Avis délibéré de la mission régionale d'autorité environnementale sur le remplacement de la télécabine du Linga par un télésiège débrayable 6 places par la SAEM Sports et Tourisme sur la commune de Châtel (74)

Avis n° 2023-ARA-AP-1625

Avis délibéré le 9 janvier 2024

Figure 2: Evolution du nombre de jours avec neige fraîche en fonction de l'altitude et des scénarios d'émissions de gaz à effet de serre (National Centre for Climate Services) - Source : étude d'impact

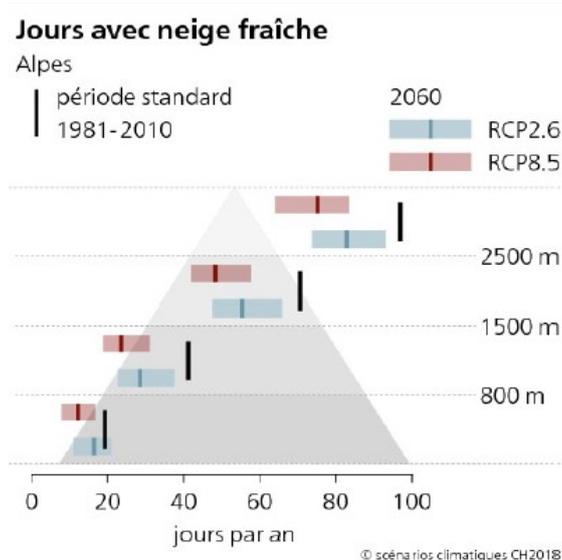
Ainsi, le dossier ne précise pas les contraintes mentionnées, l'adéquation avec la protection de l'approvisionnement en eau potable et ne précise pas ce qui est envisagé pour l'éventualité d'un développement de l'exploitation en période estivale ou hivernale sans neige.

L'Autorité environnementale recommande de préciser les contraintes d'exploitation mentionnées, l'adéquation avec l'approvisionnement en eau potable et si un développement de l'exploitation en période estivale ou sans neige est envisagé.
